Création d'une escale à passagers à la Roche Guyon

Mémoire en réponse à l'avis de l'Autorité Environnementale

Version 2

Septembre 2016

Figure 3 : Délimitation des formations végétales sur la zone de parking.

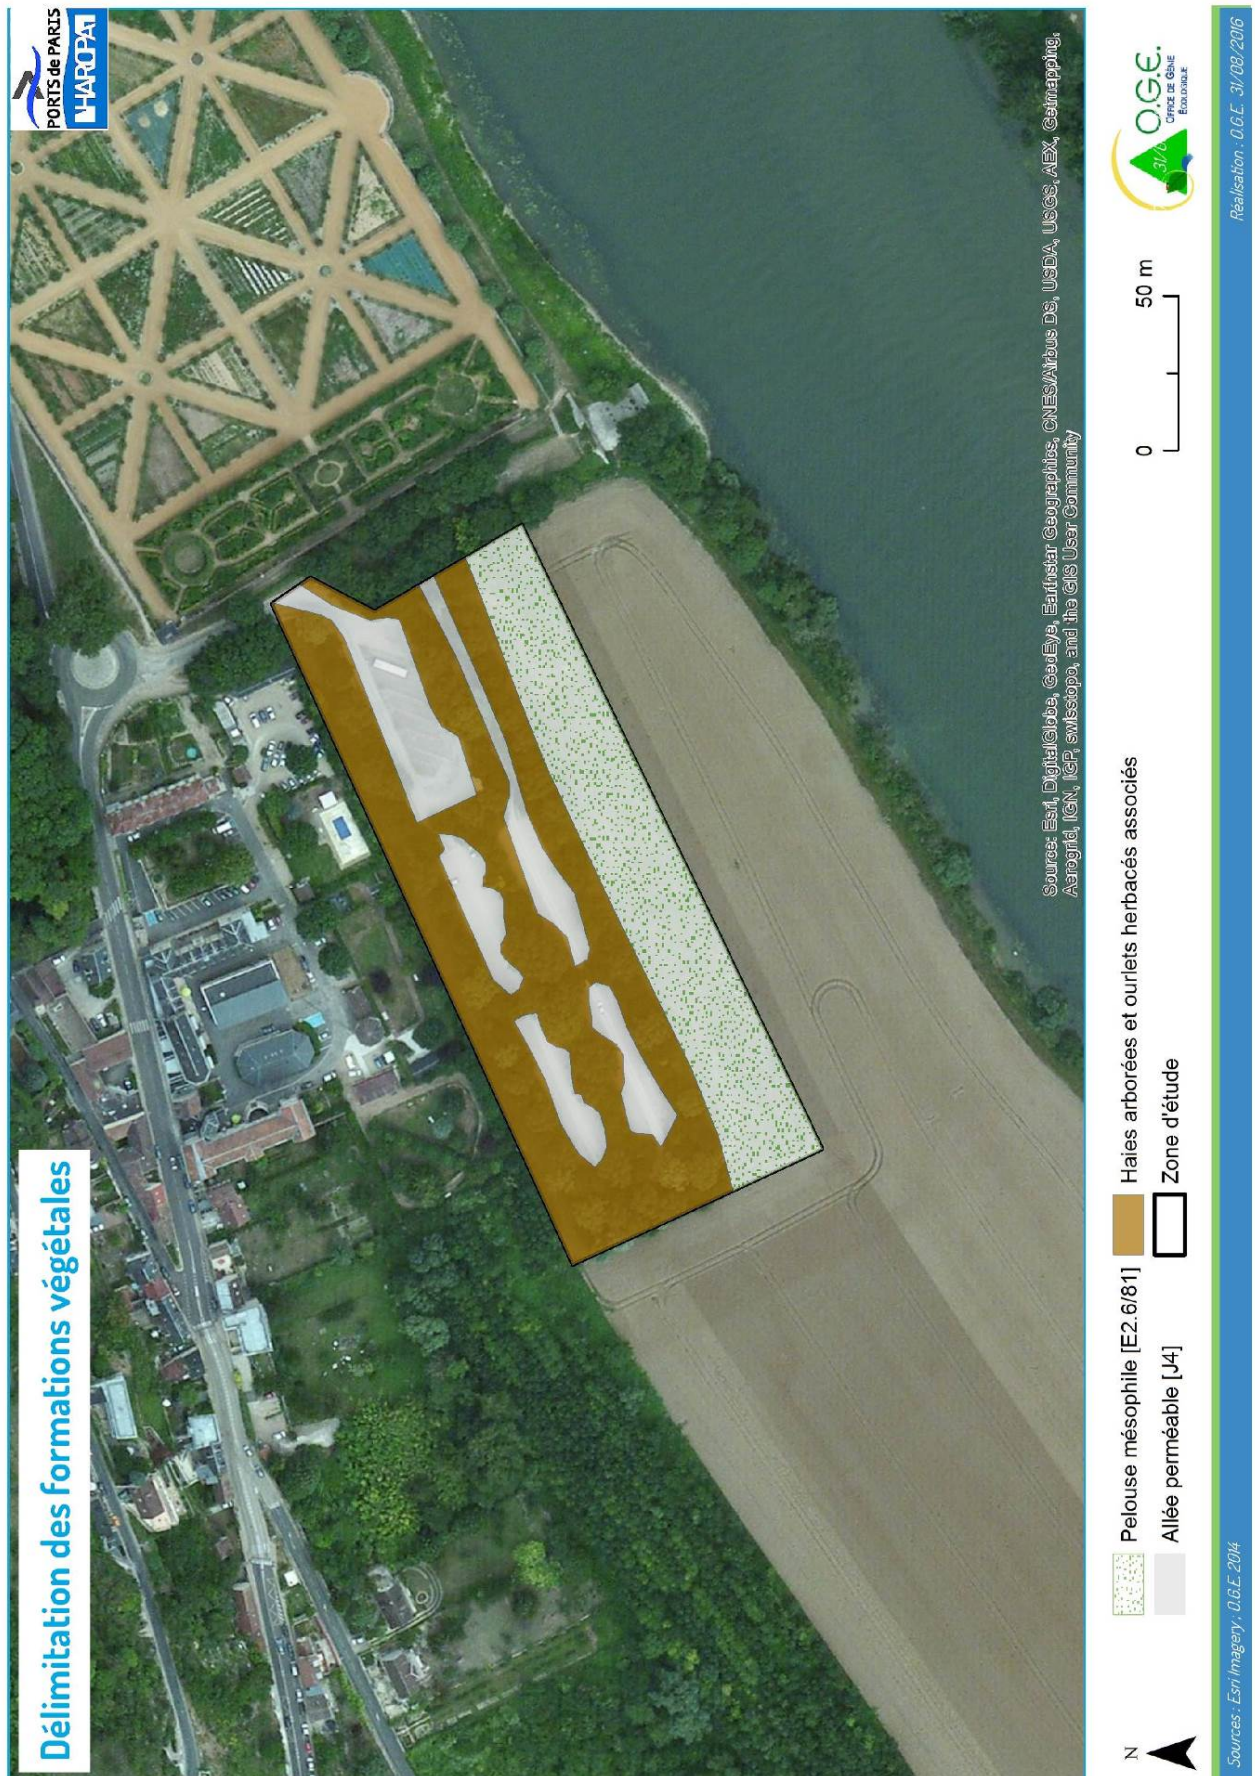
L'Autorité Environnementale recommande au maître d'ouvrage de justifier de l'absence d'intérêt floristique ou faunistique à l'emplacement retenu pour le poste de transformation.

Bien que l'ensemble ayant un intérêt paysager indéniable, cet habitat ne comporte pas d'espèces remarquables du point de vue de la flore. Il s'agit de cortèges des ourlets présents dans les milieux fortement influencés par l'homme. **L'enjeu floristique potentiel est faible.**

Au sud, une vaste **pelouse (E2.6/81)** sépare cet ensemble d'une culture de maïs. La pelouse dominée par le Ray-gras *Lolium perenne* a un intérêt nul. En effet celle-ci est marquée par quelques rares espèces banales des pelouses horticoles sur sol compact comme le Grand Plantain *Plantago major*, la Potentille rampante *Potentilla reptans*, la Porcelle radiée *Hypochaeris radicata*, le Trèfle porte-fraise *Trifolium fragiferum* et le Liondent d'automne *Scorzoneroïdes autumnalis*. **L'enjeu floristique est potentiellement faible.**

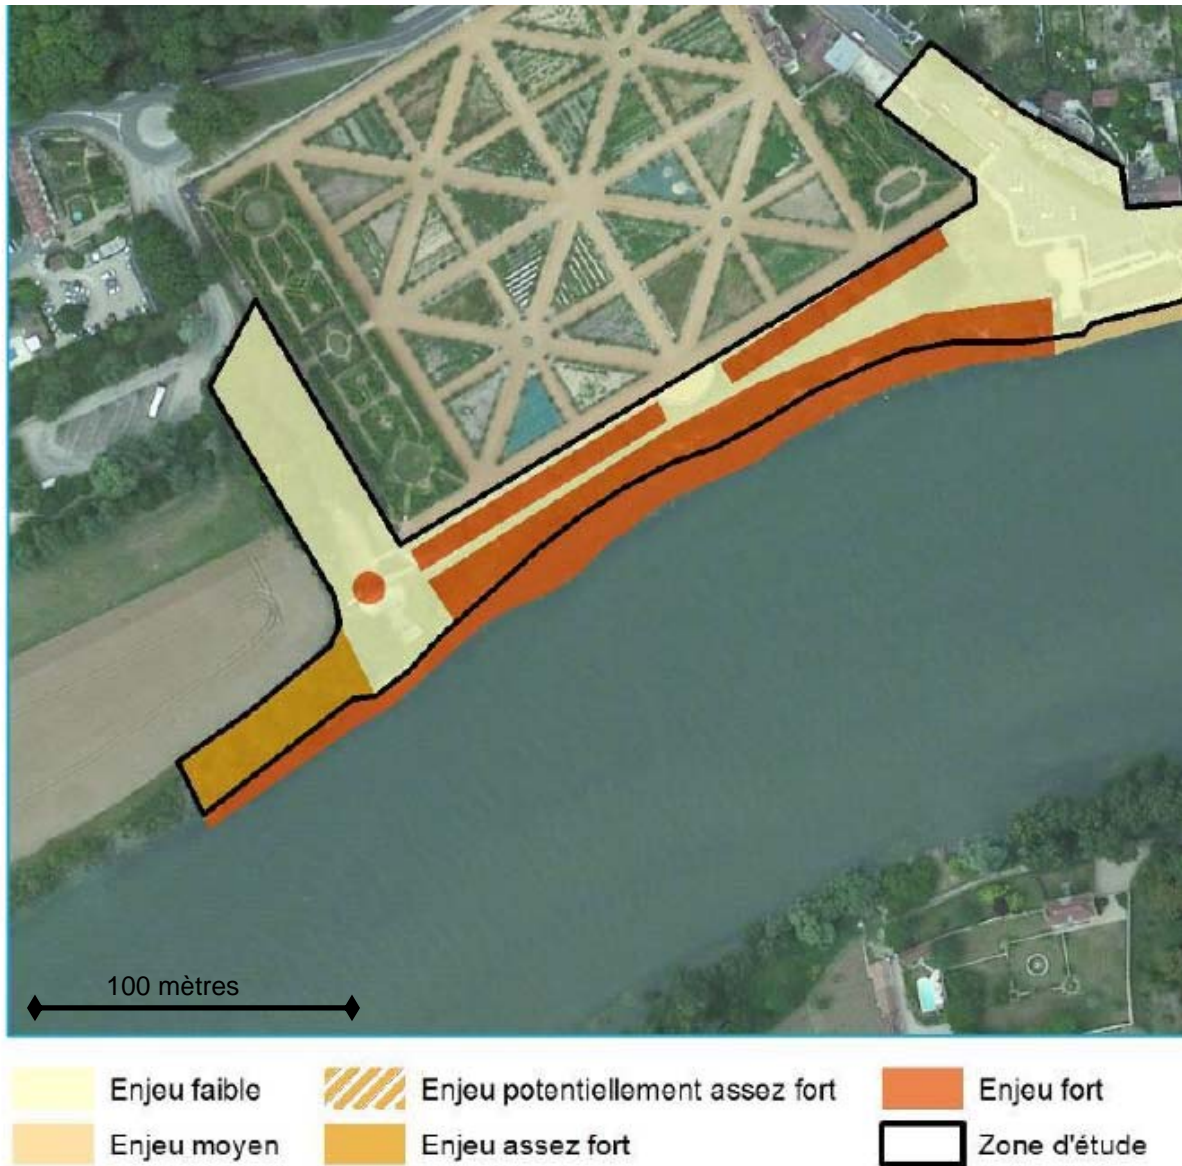
La localisation des matériels électriques n'est pas discutée, alors qu'elle a pour effet de l'éloigner de l'escale. L'ensemble des raisons environnementales pour lesquelles ce choix a été fait mériteraient d'être rappelées.

Afin de limiter au maximum l'impact visuel des éléments techniques, nous proposons de réunir dans un seul édicule le poste de transformation et l'armoire électrique.

- L'édicule fait 6m de large pour 2m40 de profondeur et 2m50 de haut. Placé au-10 cm dessus des PHEC sa hauteur totale est portée à 4m.
- Il doit disposer d'un quai de déchargement pour faciliter les changements éventuels de matériel.

Il est proposé que cet édicule soit positionné en bordure du second parc de stationnement existant pour que les interventions sur le transformateur puissent être effectuées directement depuis la voirie du parking existant et ainsi éviter la création du quai de déchargement. L'édicule est peu visible depuis le premier parc de stationnement et les bords du château car il est masqué par un rideau d'arbres et une strate arbustive existante.
